EMC 技术服务报告

样品名称: XX 型显控终端

执行标准: GJB151B-2013

受 XXX 有限公司委托，由北京泰派斯特对 XX 型显控终端设备进行 EMC 项目整改。

（图 1）

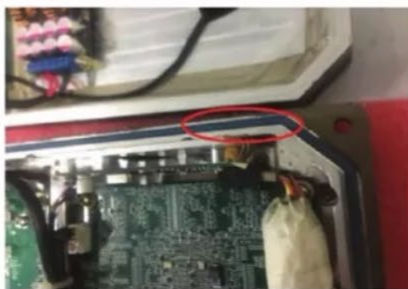
1. 结构部分全部更换圆形铝镀银导电橡胶条（ $\varnothing 3.02$ ）进行屏蔽。（图 1）

(图 2)

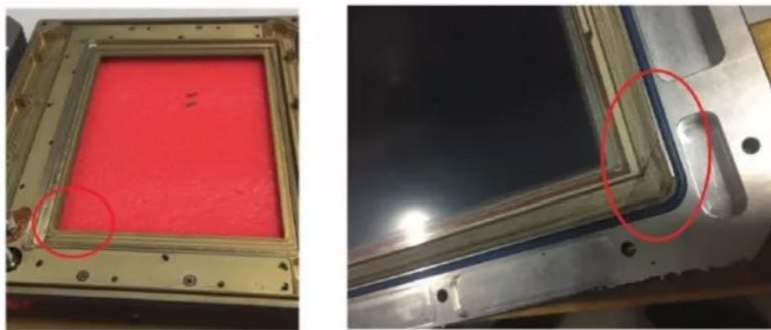
2. 电源输入端滤波器使用导电布临时进行屏蔽, 防止干扰耦合至滤波器前端通过电源线辐射到外部空间。(临时滤波器 图 2)

3. 屏蔽玻璃使用导电布与结构安装处屏蔽好, 防止干扰泄露。(图 3)

图 5

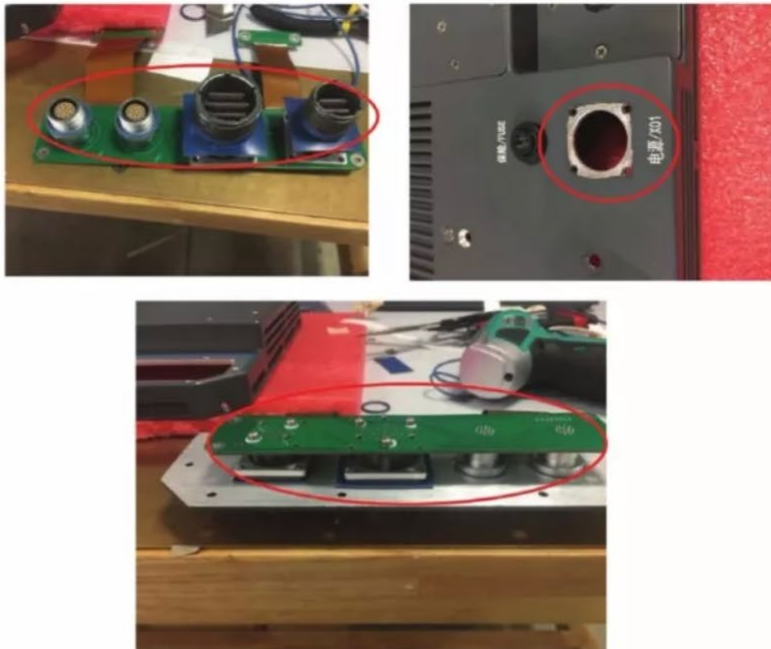
5. 清除电源连接器与壳体处绝缘漆并加铝镀银导电橡胶垫、网线连接器与调试口连接器使用导电 O 型圈垫进行屏蔽。（图 5）

图 6

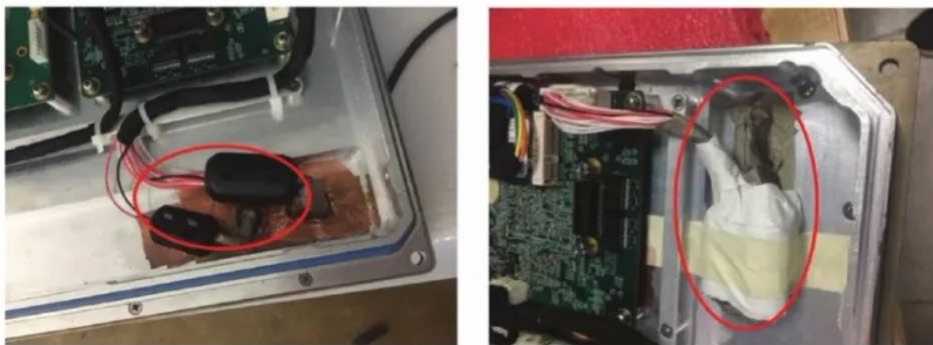
6. 前面板按键处内部卡磁环（TP90B）并进行屏蔽，防止干扰泄露。（图 6）

5. 前面板按键处内部卡磁环（TP90B）并进行屏蔽，防止干扰泄露。

建议更改：使用屏蔽线并卡磁环。（如果结构上有空间可在设计阶段考虑，配合结构进行滤波 PCB 板设计）

图 8

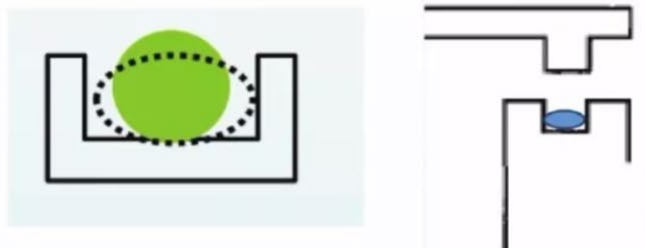
1. 结构部分全部更换圆形**铝镀银**导电橡胶条（型号：0402-0302-89）进行屏蔽。

建议更改：结构屏蔽材料更换为**铝镀银**导电橡胶条，为更好的压接屏蔽，壳体与盖板接触的面，可根据盖板铣槽尺寸凸起一部分，可以达到更好的压接屏蔽效果。（图 8）

图 9

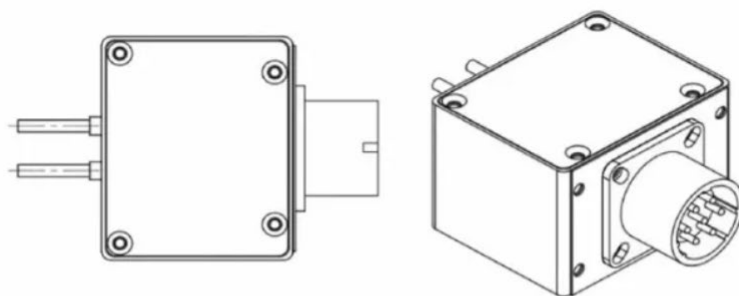
2. 电源输入端滤波器更换使用滤波组件，防止干扰耦合至滤波器前端通过电源线辐射到外部空间。（图 9）

建议更改：电源输入端滤波器更改为滤波组件，滤波器直接安装固定在电源输入口面板上，防止内部空间干扰耦合到滤波器输入端线上向外辐射出来。（图 9）
